Staat van Wijzigingen Bestemmingsplan Defensie-eiland Woerden

**Afdeling Ruimtelijke Ontwikkeling
Vakgroep RO
augustus 2012**

Staat van Wijzigingen bestemmingsplan

PLANKAART

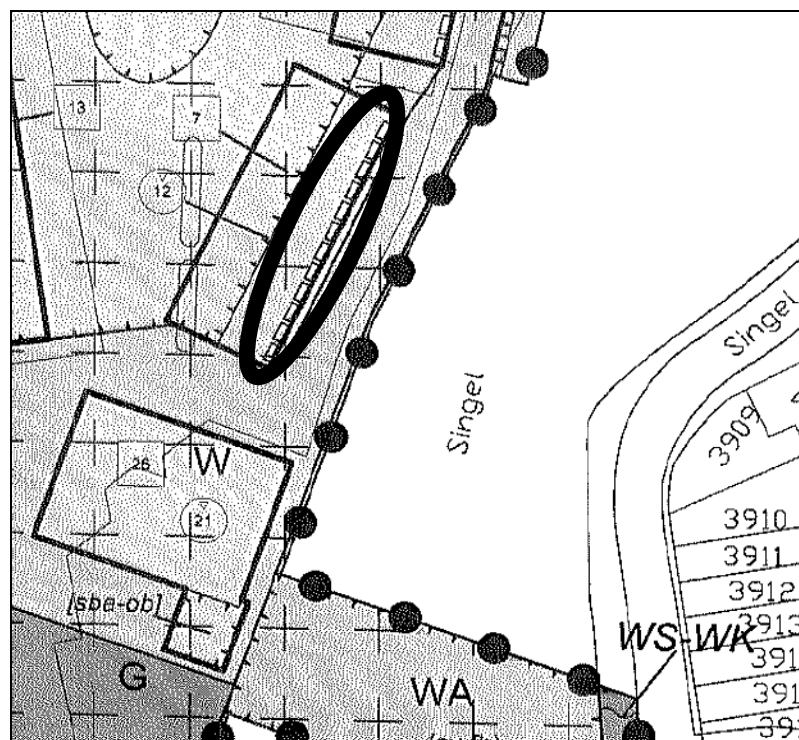
Ambtshalve; Opnemen aanduiding hoogte 10 meter.
